BZP.271.13.2020.JP

Wyjaśnienia, zmiana treści SIWZ
oraz informacja o przedłużeniu terminu składania ofert

Budowa ogólnodostępnych miejsc rekreacyjnych na terenie miasta Zabrze
- w ramach realizacji zadań budżetów partycypacyjnych.

Zadanie nr 2- „Zagospodarowanie zielenca przy ul. Szczecińskiej w Zabrze
działki nr 1015/155, 682/98.”- wniosek nr P0041

1. Załącznik do pytania nr 1 – zdjęcie donicy
2. Załącznik do pytania nr 2 – zdjęcie leżaka

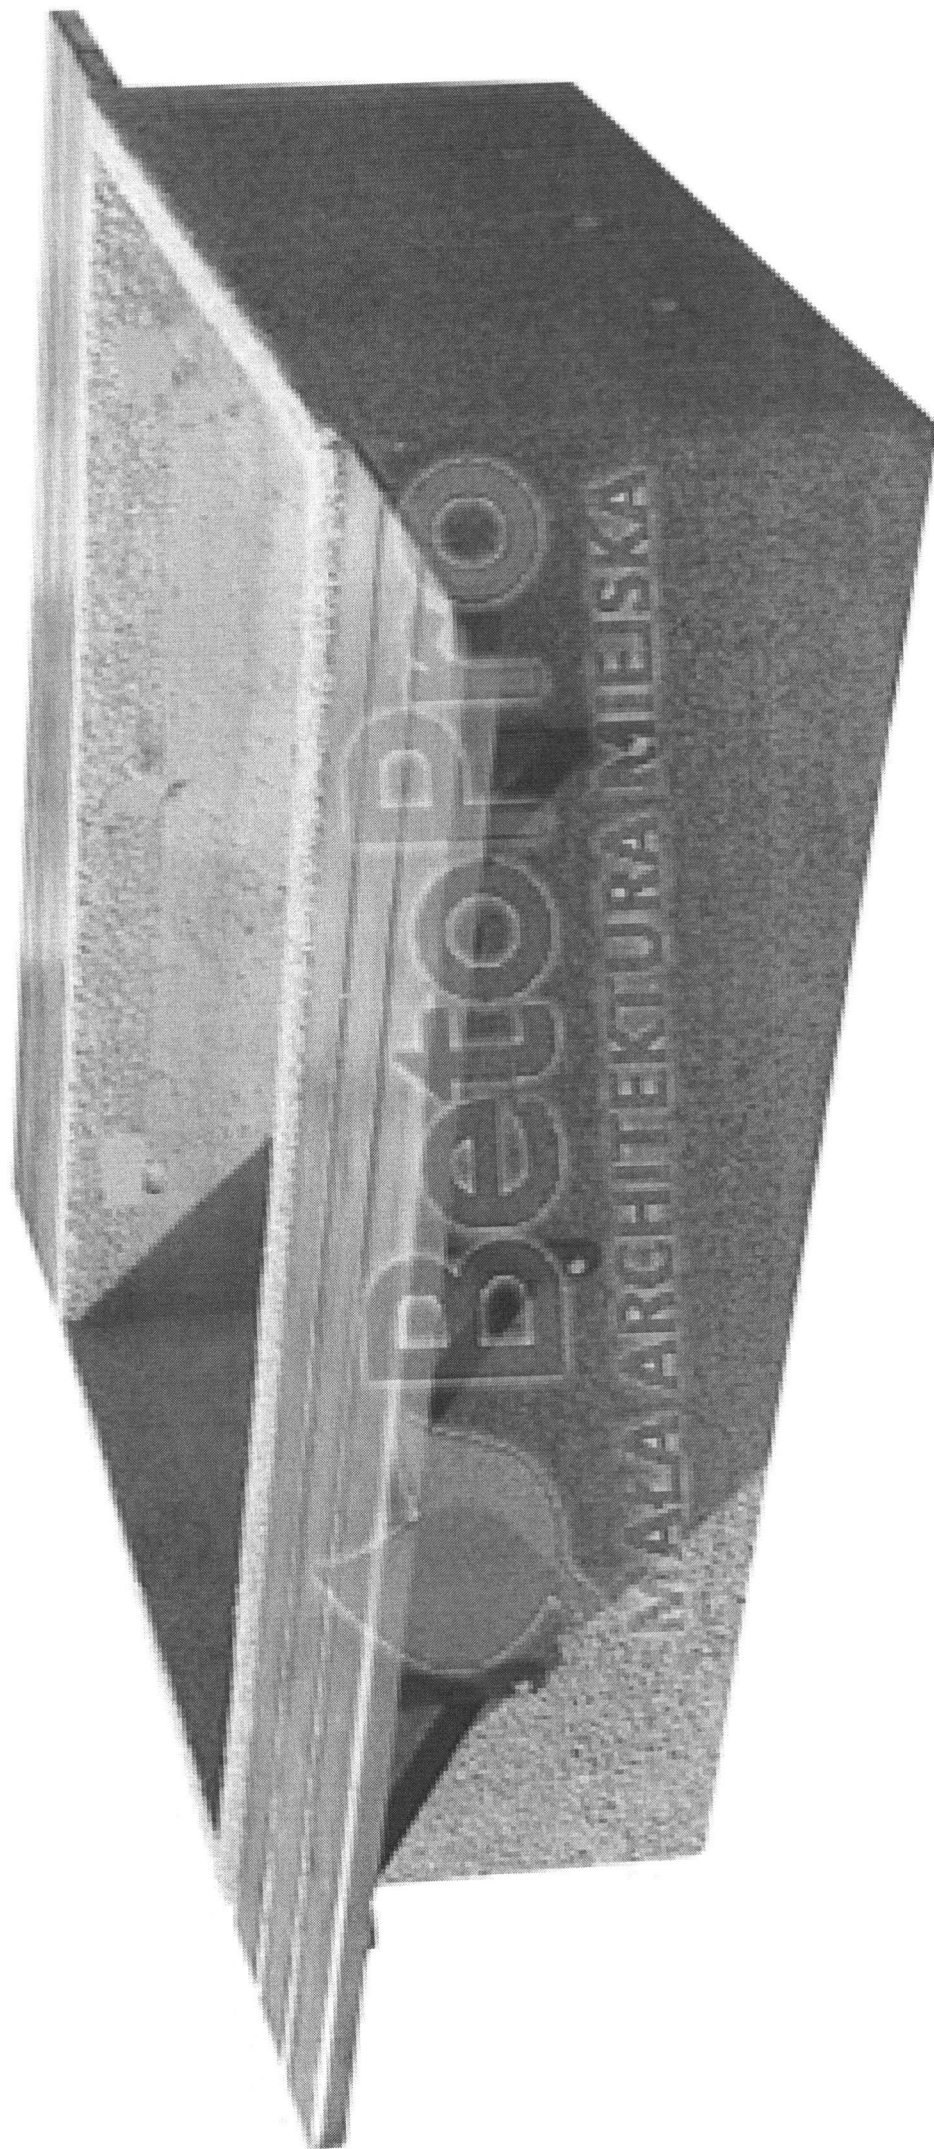
Czy Zamawiający dopuści zastosowanie 3 donic z ławkami obustronnymi o wymiarach długość 180 cm, szerokość 200, szerokość siedziska 40 cm zamiast donicy przyjętej w dokumentacji. Podstawa - beton płukany z kamieniem rzeczonym lub mieszanką grysów. Listwy z drewna iglastego (gr. 4 cm) malowane lakierobejcą na kolor oraz lakierem bezbarwnym? Wśród oferty producentów nie udało się znaleźć donicy opisanej w dokumentacji projektowej z uwagi na jej duże wymiary. Zdjęcie proponowanej donicy z ławkami przedstawiono w załączniku.

Zamawiający nie dopuszcza możliwości zastosowania 3 donic z ławkami obustronnymi o wymiarach długość 180 cm, szerokość 200, szerokość siedziska 40 cm zamiast donicy przyjętej w dokumentacji.
